电气柜成套点评

在 [“咱工程师的故事”有奖征文——“图”说接线](#) 的论坛专题讨论中，应 19 楼“我家牛”网友的邀请对其贴出的 2 幅图片中所示电气柜的成套做一下点评，我也就老实不客气，斗胆抛砖，有言语不周或点评不当的地方，还请众网友们能及时指正，不胜感谢！

图一

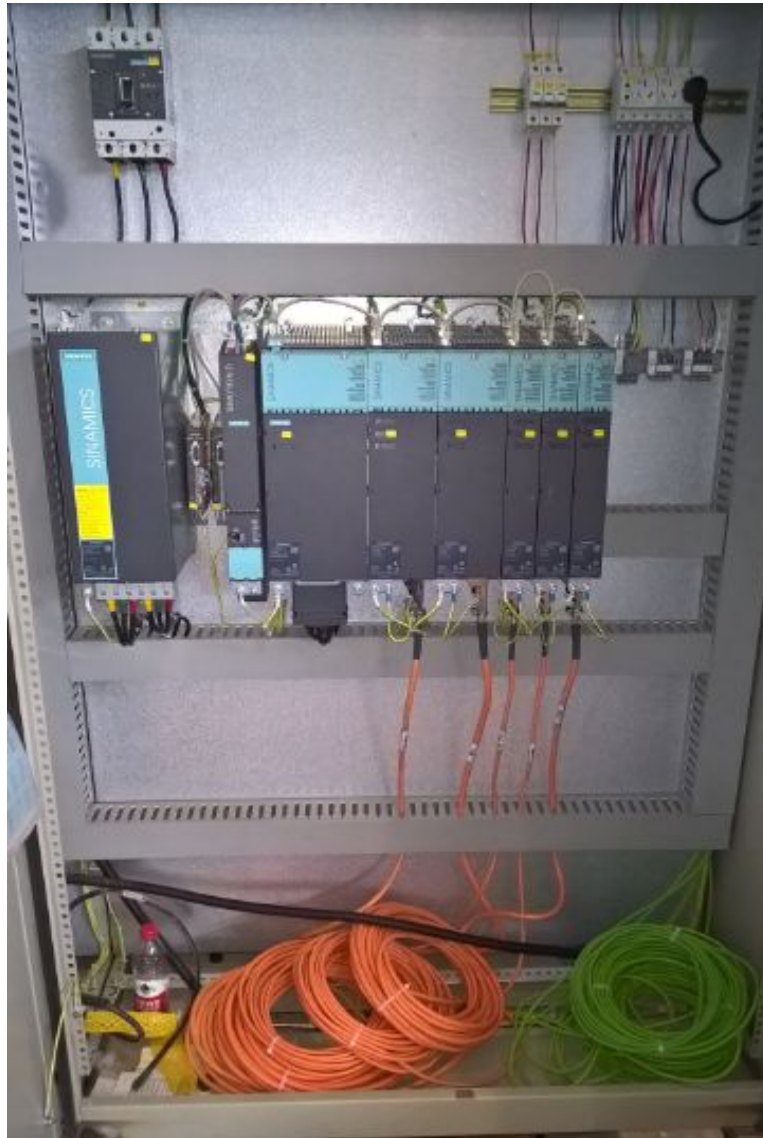
图一柜体成套存在的问题：

1. 总进线设计不合理，不美观，不安全，留给进线开关的上下空间位置太局促，空开进出线相与相之间均没有安装隔片，电缆与端子之间存在较大的应力，建议使用铜排结构进线，空开加装门手柄操作。
2. 柜顶安装的三相铜排作为柜内负载供电，有大马拉小车之嫌，浪费严重；另并未做到完全绝缘隔离，这样的话还是要安装有机玻璃的透明隔板的，建议使用小的母排结构做强电分配即可。

3. 未见给隔离变压器分配进线断路器，变压器次级输出一段没有做接地处理。
4. PLC 机架导轨未作接地连接，PLC 的接口通讯模块的通讯线的屏蔽层因模块前未作屏蔽接地处理。
5. 24V 电源没有采取小母排配电的形式，最终所有的负载都可能会吃在第一个接入 24V 电源设备的端子上
6. 柜体总接地，三个柜体似乎是断开的，而且相互没有做好连接；接地排设置亦不合理，造成接地线至接地铜排的行线不方便不美观；系统亦未做好分层接地，比如在 PLC 机架下设置小的接地排。

7. 出线端子位置设置不合理，过高，并且离接地排距离较远，这样造成电机的出线接线不方便，不美观，大量电缆悬空，端子排受力较大。
8. 中间柜，功率较大的 2 台变频的进线似乎小了，所有变频的出线到端子未使用屏蔽电缆；出线端子，似乎电机端子之间还有夹杂其他控制端子，是电机冷却风机控制吗？但似乎接地端子也不够数，看不清。

9. 中间柜的变频亦为做好接地处理，未见进出线接地，DP 通讯的接线端子处的屏蔽也未做接地处理。
10. 右边柜，Simotion 或 S120 系统布置位置过高，不利于装置直接出线，中间亦未设置出线线缆的固定抱箍。
11. CU 与 SMC 可以布置到电机模块的右边，这样整流单元与进线电抗可直接靠近布置接线，SMC 也可以比较方便接线维护。

12. 右侧柜，最上层空开和插座的布置不合理，不美观；S120 右侧的端子布置不合理。
13. 所有安装底板未有接地处理
14. 柜体柜门的接地似乎接在了涂漆绝缘的门框上了，
15. 底层的绑线架安装位置不合理，随意了。
16. 系统总体布局不甚合理，强电把弱电包围在其中了，接地措施不佳，产生干扰是比较难解决的。
